Ofício nº 064/2018

**Referência:** Licitação - Concorrências Públicas nº 16/2017, nº 17/2017, nº 18/2017.

**Assunto: REFORMULAÇÃO DO PROJETO BÁSICO – DESNECESSIDADE DE CONSTRUÇÃO DE MURO DE ARRIMO – MURO NA IMINÊNCIA DE SER CONSTRUÍDO**

Figura 1 – Locação dos muros de arrimo no terreno

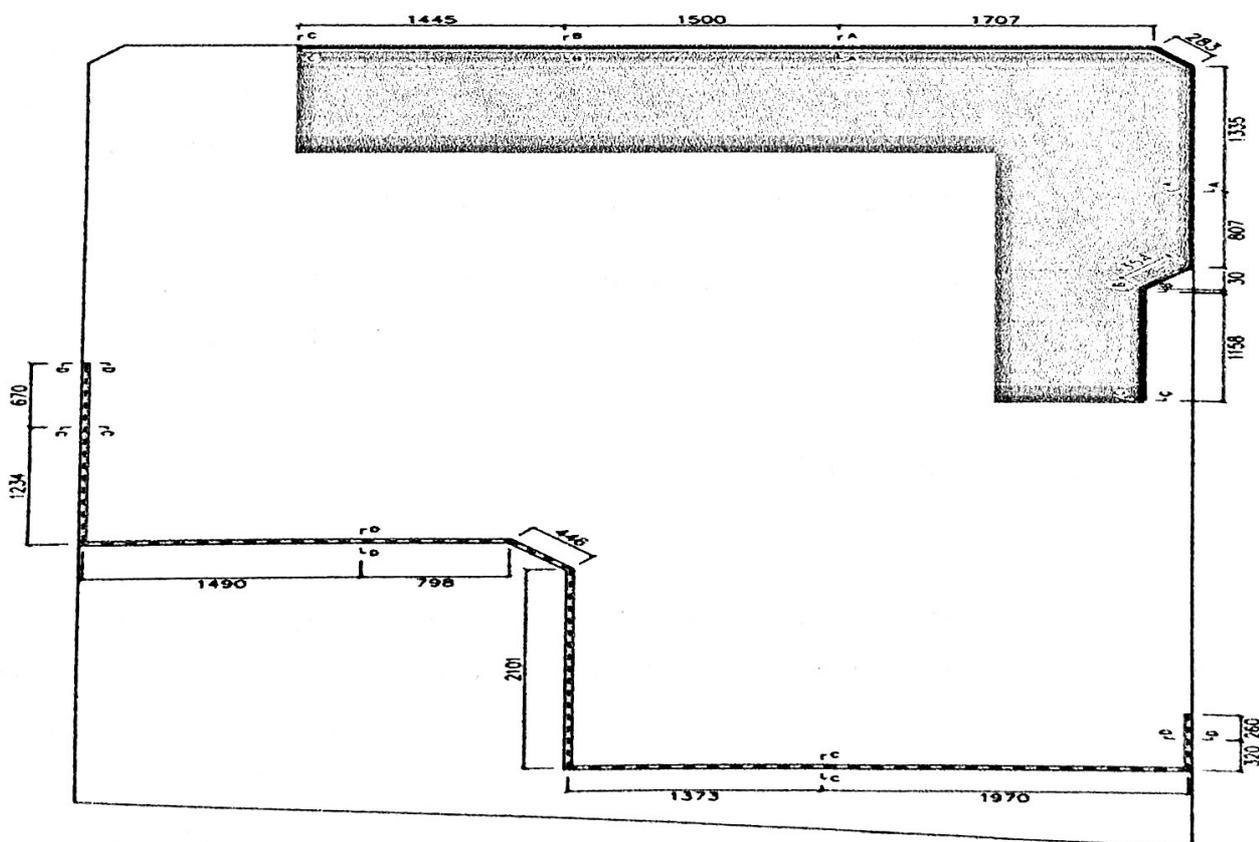
Em análise aos projetos apresentados e das condições do terreno, foi verificada a **desnecessidade do muro de arrimo superior** – destacado em vermelho na Figura 1, no fim desse documento – visto que a massa de terra que se pretende conter com o muro de arrimo encontra-se estável apenas com os taludes já existentes no local. Tendo em vista o talude ser estável, bem como pelo fato de o local conter apenas gramado, não há justificativa plausível para a construção do muro de arrimo nesta área do terreno.

Já os muros da parte inferior do terreno (conforme figura 1) estão **locados em baixo da estrutura do CMEI**, caracterizando uma clara incompatibilização de projetos.

Referindo-se ao muro de arrimo superior sugere-se sua **não implementação**, em razão da desnecessidade com base nas considerações supracitadas.

Por sua vez, em relação ao muro inferior, além da necessidade da **revisão da locação e de sua estrutura**, sugere-se uma realocação do próprio CMEI no terreno com o intuito de descartar a construção do muro de arrimo, trazendo, portanto, uma economia de R\$ 740.629,79 ao município. Outra solução possível seria a obtenção de outro terreno sem as características do anterior, eliminando totalmente a cogitação de um muro de arrimo no valor de mais de R\$ 700mil.
